（仮称）神 楽 山 風 力 発 電 事 業 環 境 影 響 評 価 準 備 書

補 足 説 明 資 料

令和 2 年 4 月

J R 東日本エネルギー開発株式会社

図 15(1) 残留騒音とハブ高さの風速との関係(調査地点: SE-1)

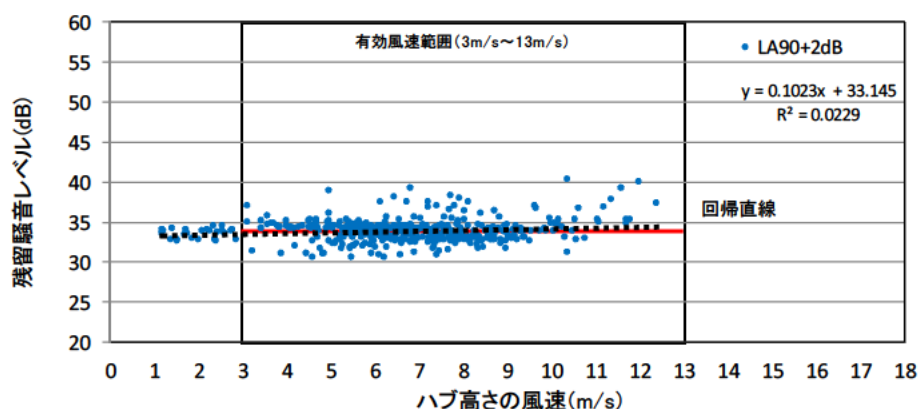
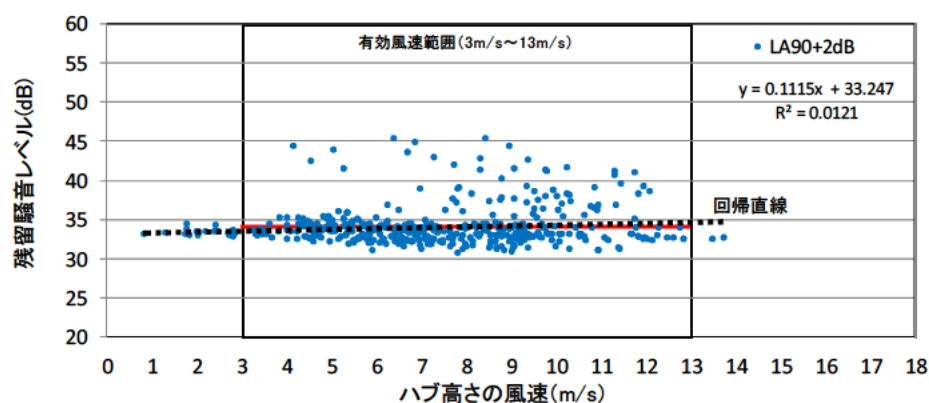
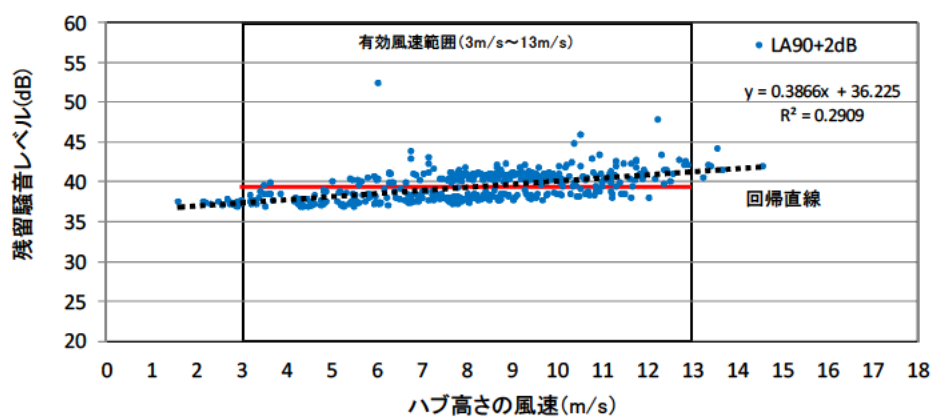
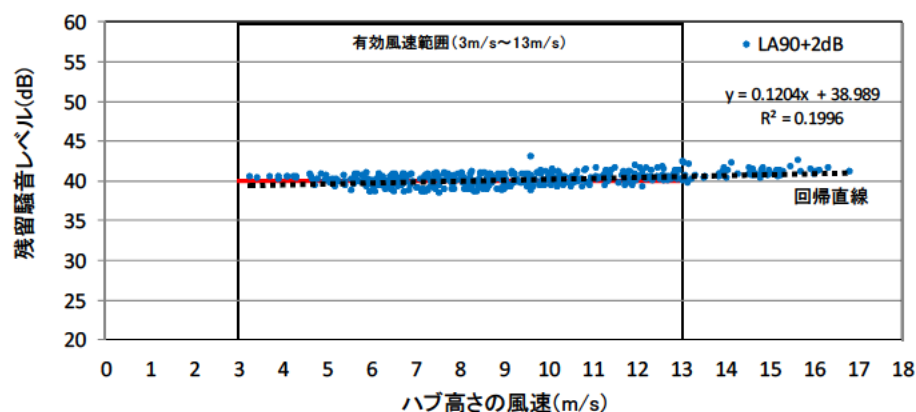
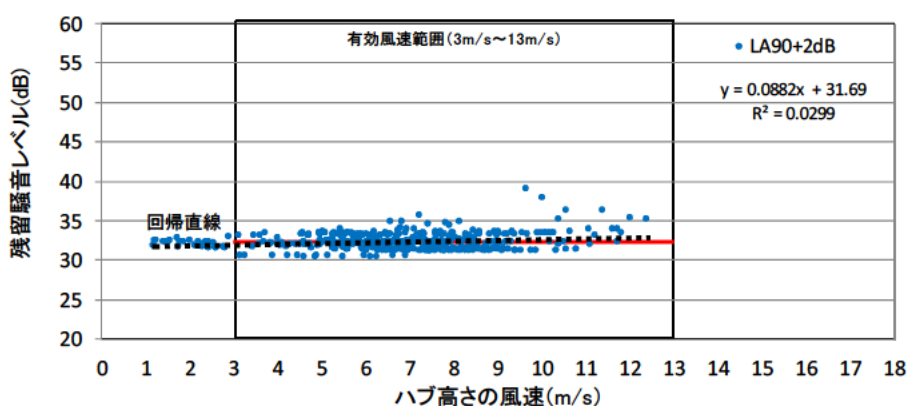
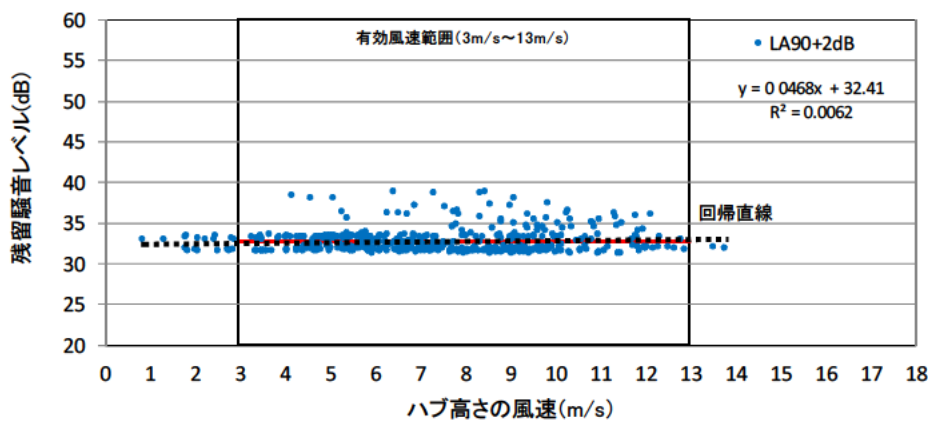
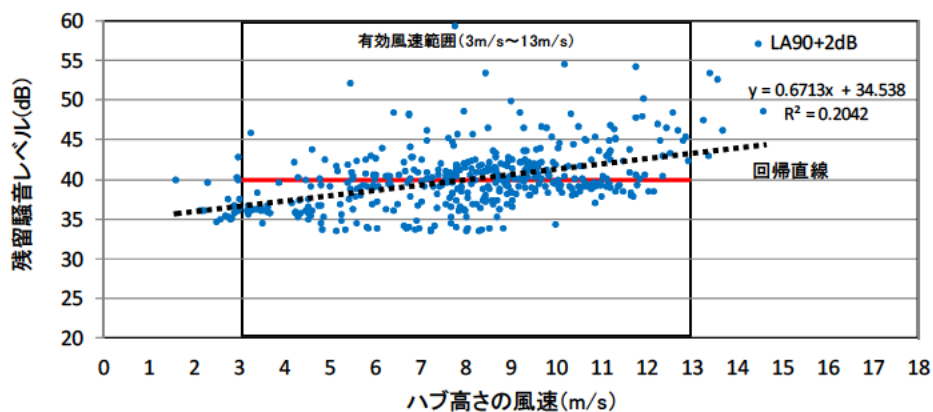
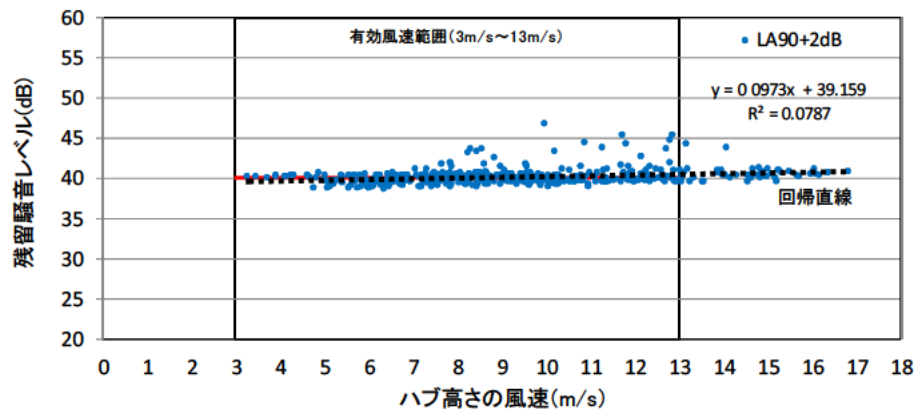
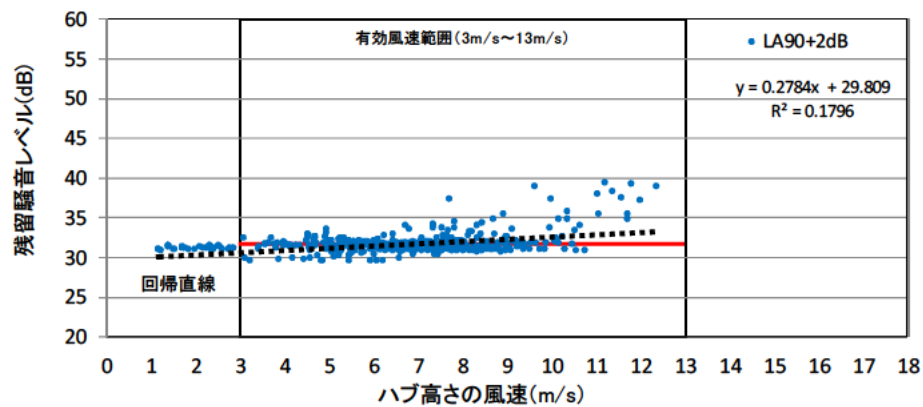
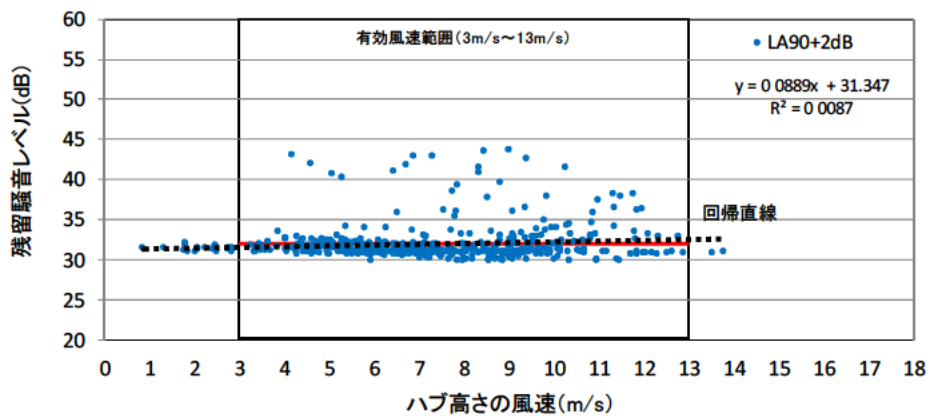
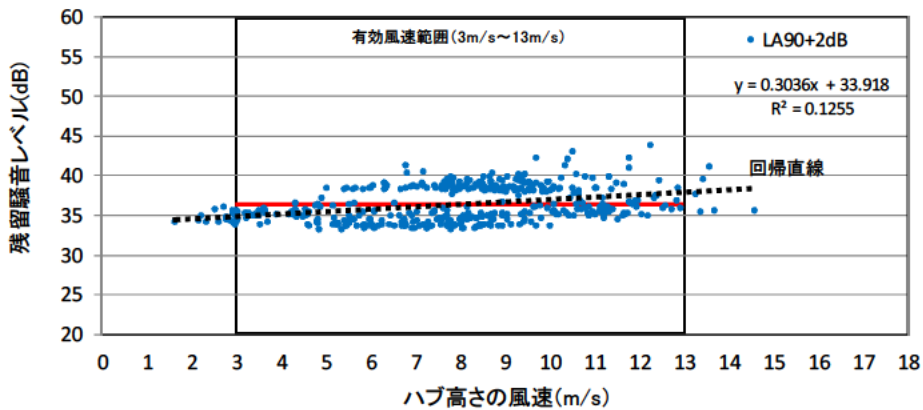
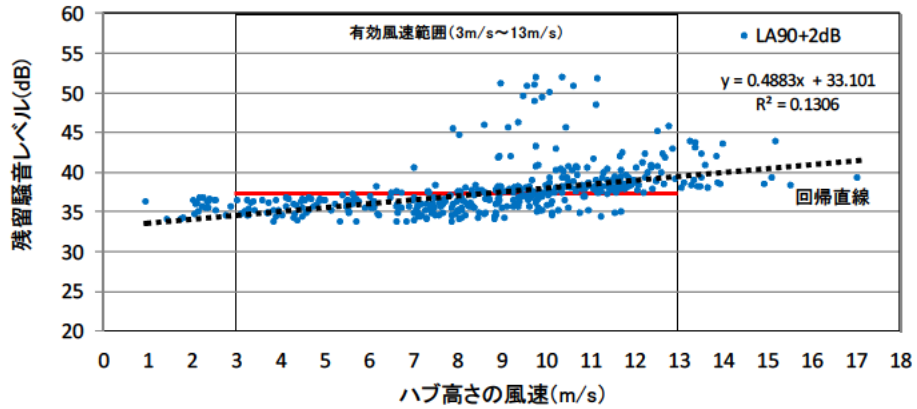
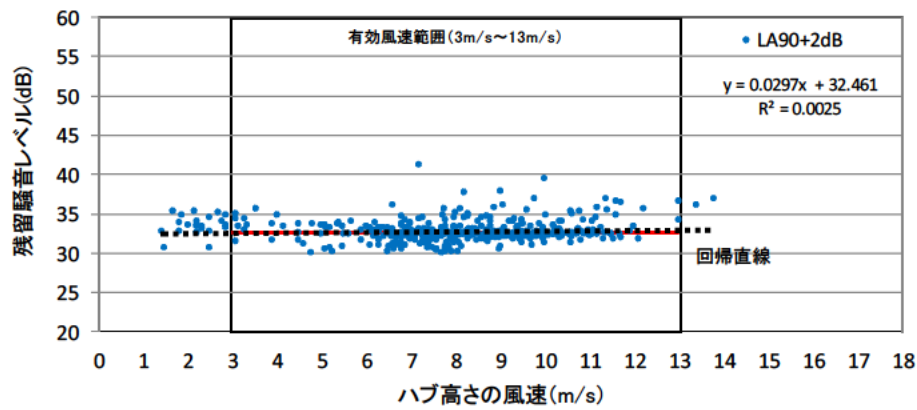
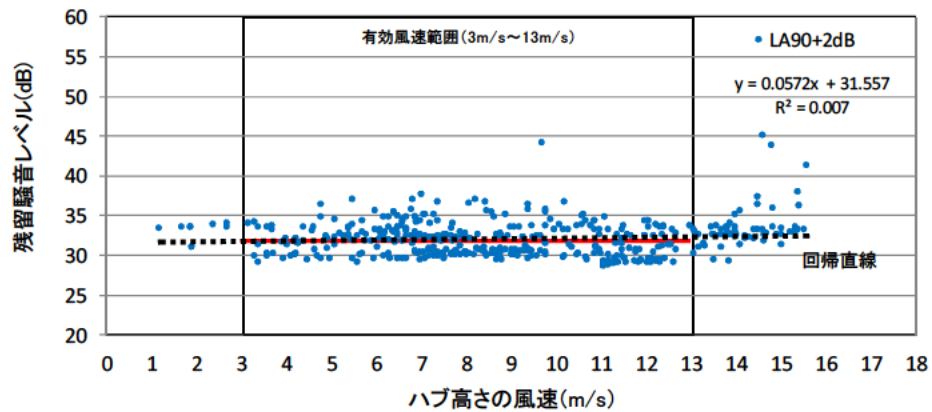
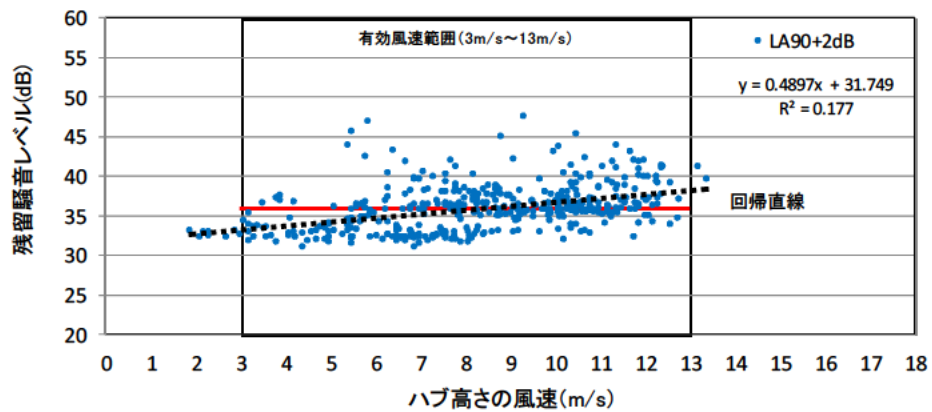
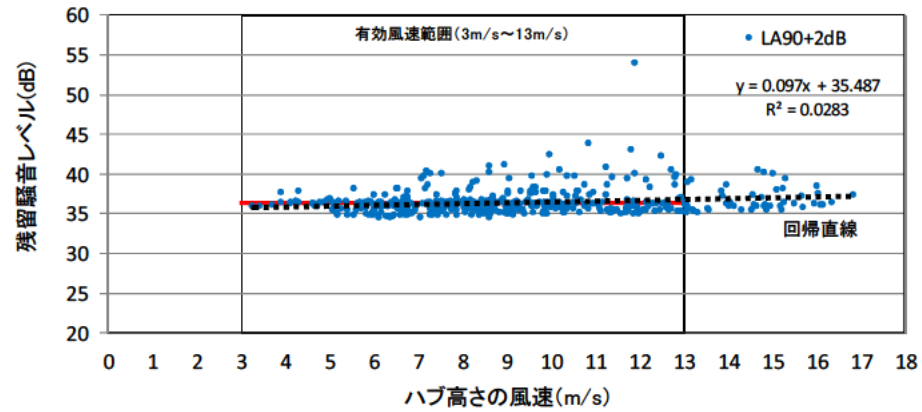
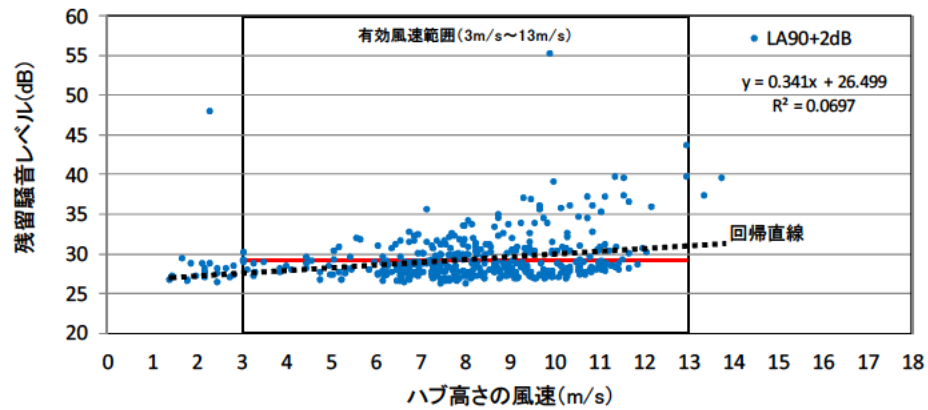
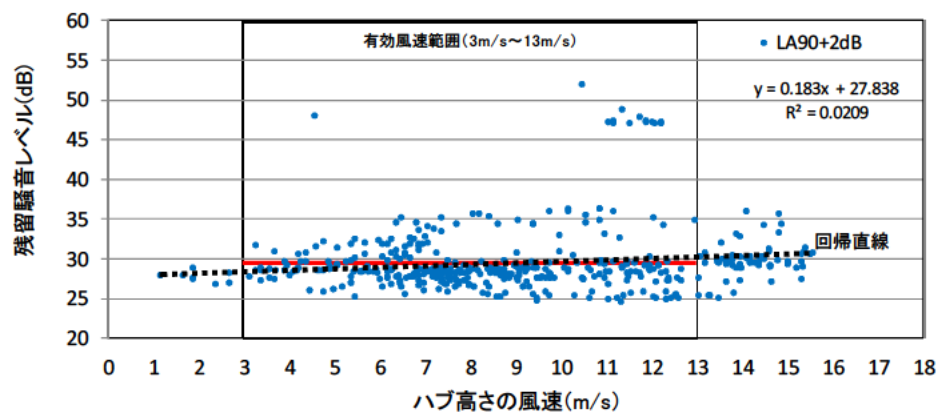
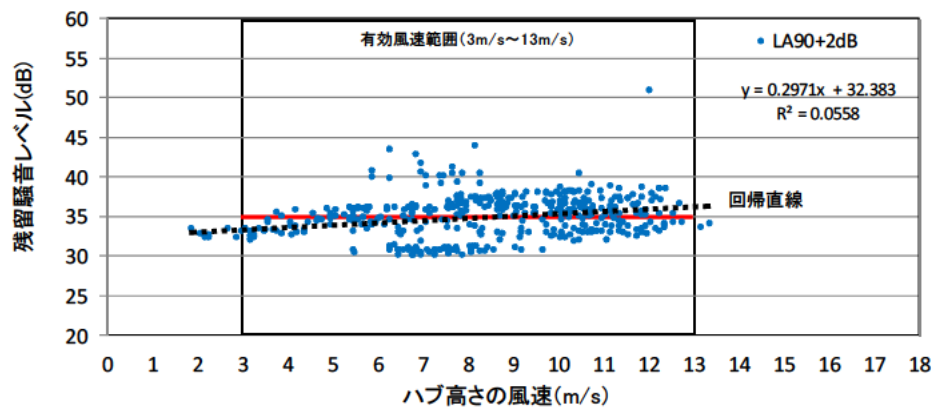
残留騒音の地域性や季節性などを把握するため、残留騒音の測定毎(10分ごと)の変動と有効風速範囲内の風速の関係性を示してもらいたい。このため、調査地点ごとに残留騒音値とハブ高さの推定風速の関係を図に整理してもらいたい。これに基づいてハブ高風速と残留騒音の関連性の有無を把握し、残留騒音の地域性や季節性を考察してもらいたい。(以下に整理図の例を示します。有効風速範囲も例です)

残留騒音とハブ高さにおける風速の関係について整理し、図 15 にお示しします。

図 ハブ高さの風速と G 特定音圧レベルとの関係(調査地点：SE-3)

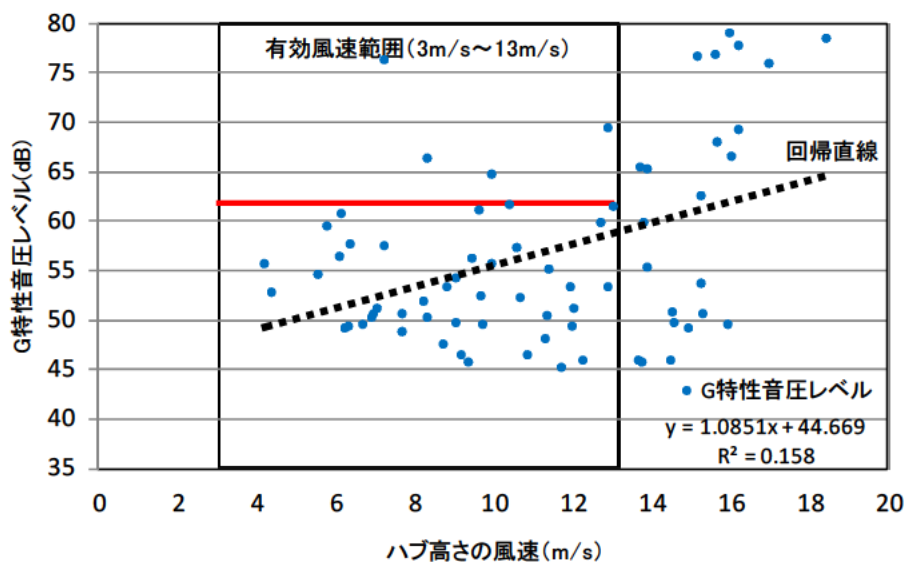
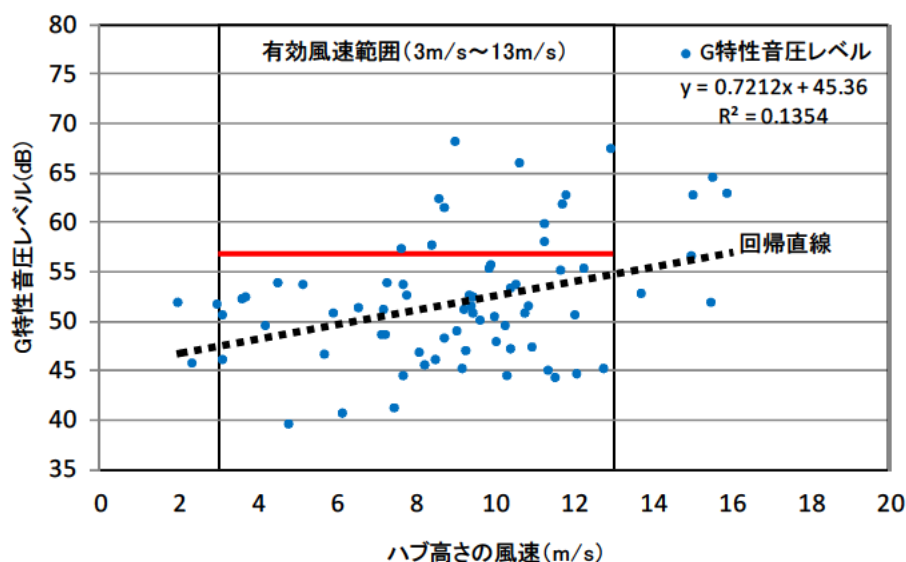
p. 521の指摘と同様に、G特性音圧レベル（10分毎）とハブ高さの風速の関係を整理してください。調査結果のばらつきの程度を確認するためです。

G 特性音圧レベルとハブ高さにおける風速の関係について以下にお示しします。
